Dell™ PowerEdge™
2900 Systems
Information Update

This document provides updated information for your system on the following topics:

Figure 1-3. Removing the System Board

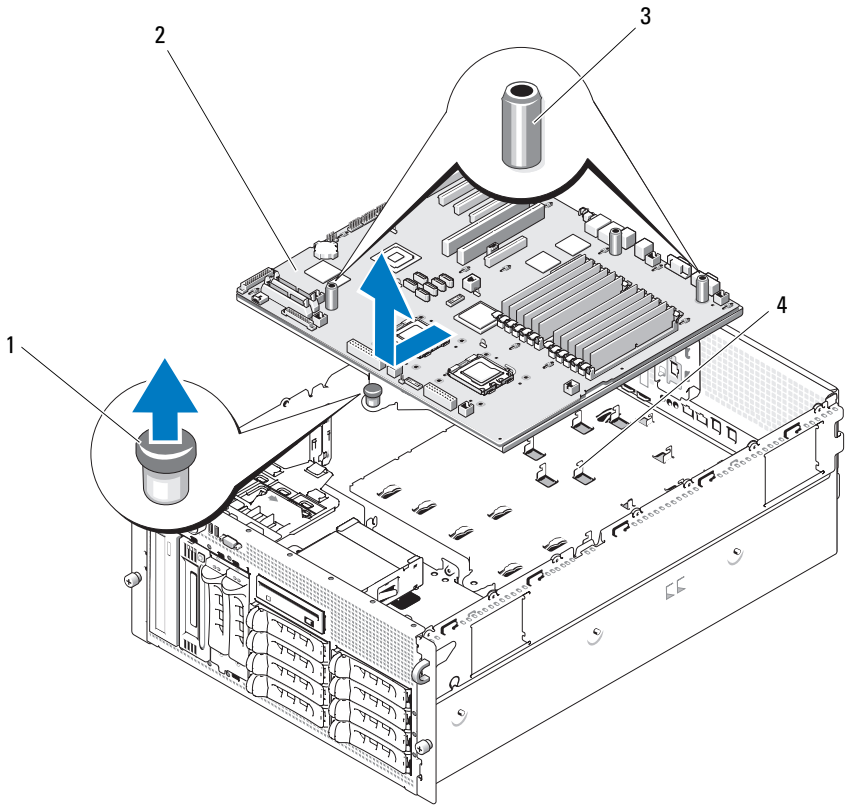
The procedure given in the *Hardware Owner's Manual* to replace the system board has been updated. When removing or installing the system board, lift or hold the system board by the retention pin and the system board handles (see Figure 1-3).

**NOTICE:** To avoid damage to your system board, do not lift the system board by the memory module retention brackets or by any component on the system board except for the system board handles.
